福島第一原子力発電所 特定原子力施設に係る実施計画変更比較表（Ⅱ 2.33 5・6号機 放射性液体廃棄物処理系）

図-4 5・6号機 滞留水貯留設備 全体概要図

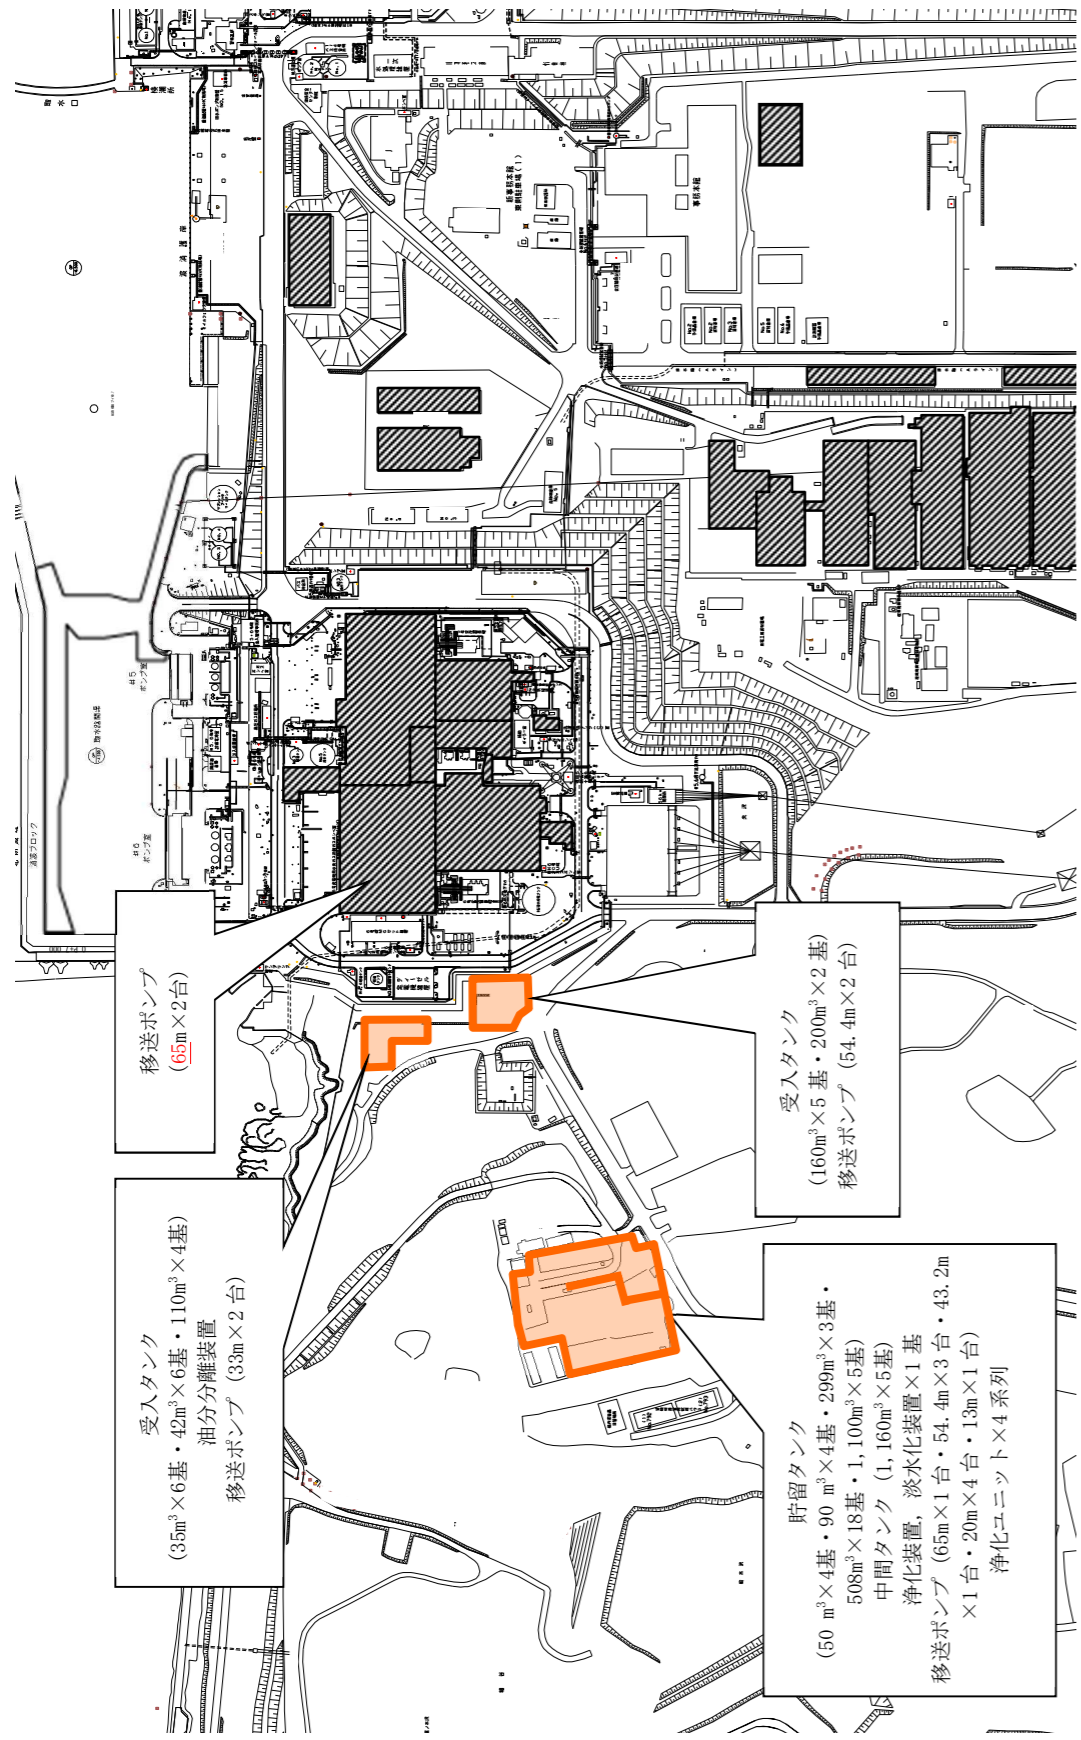
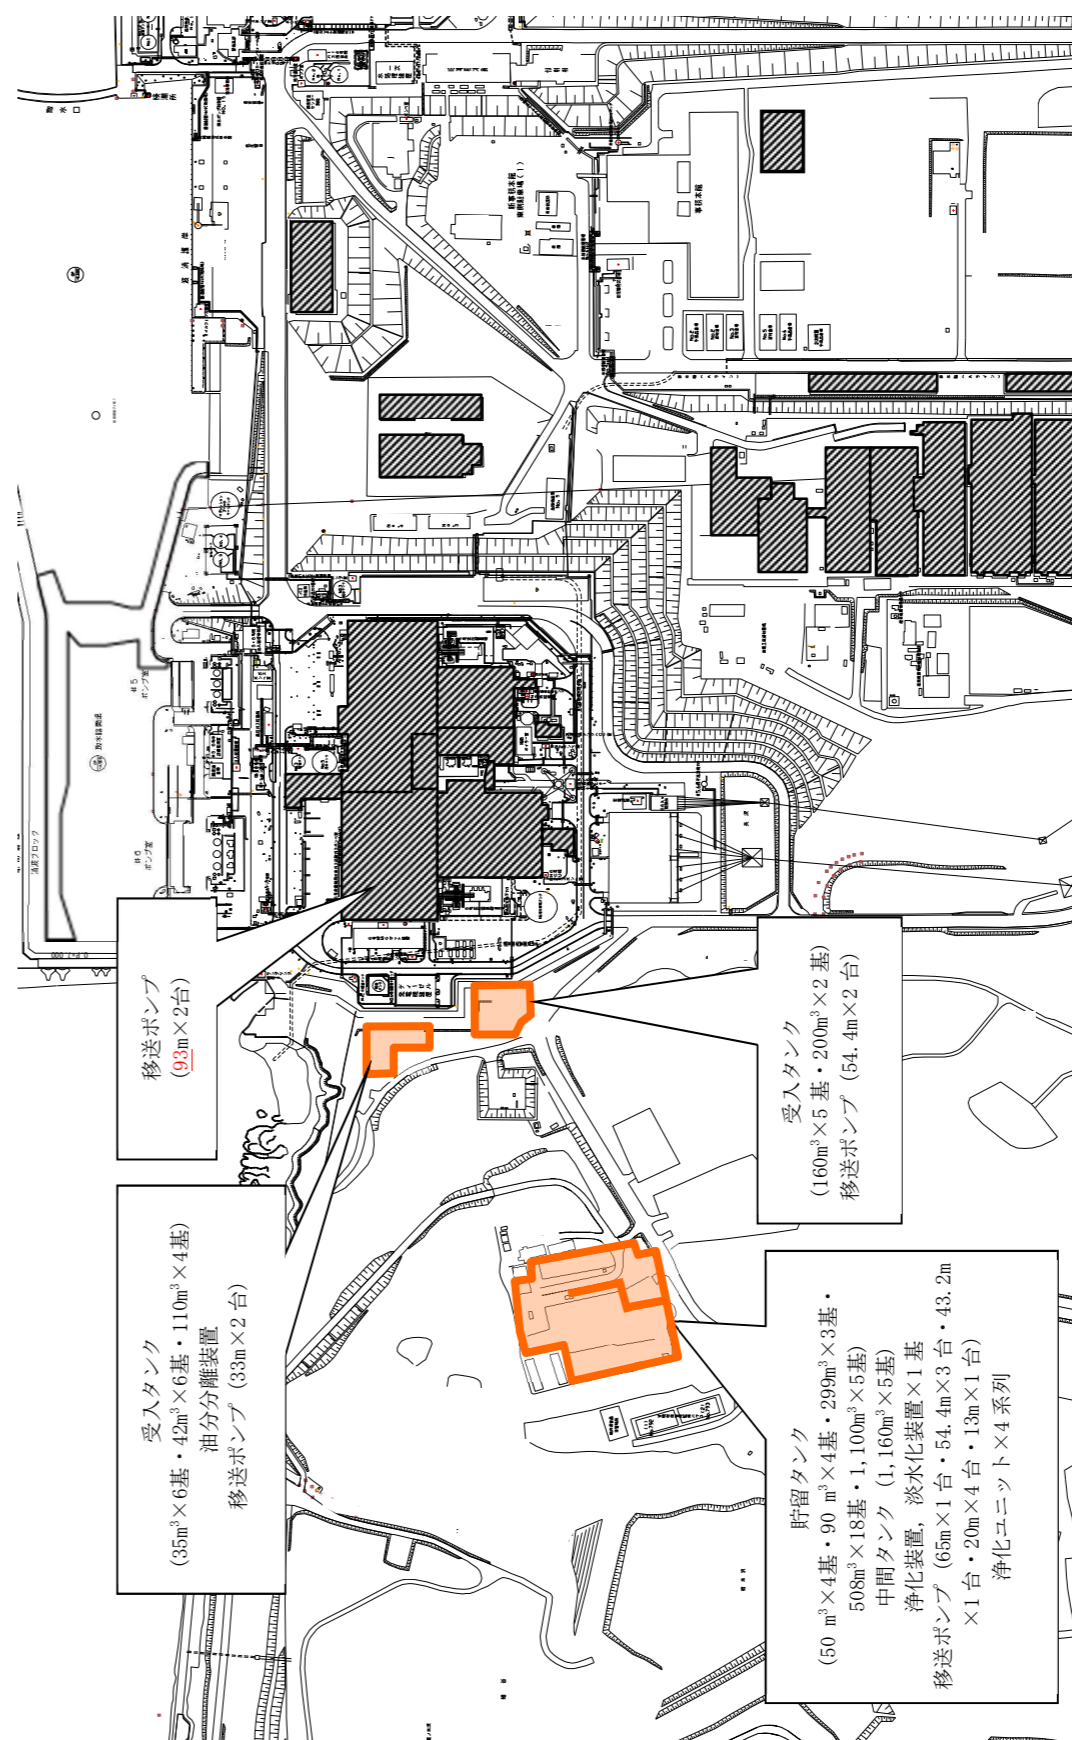
移送ポンプ改良に伴う、図面の変更
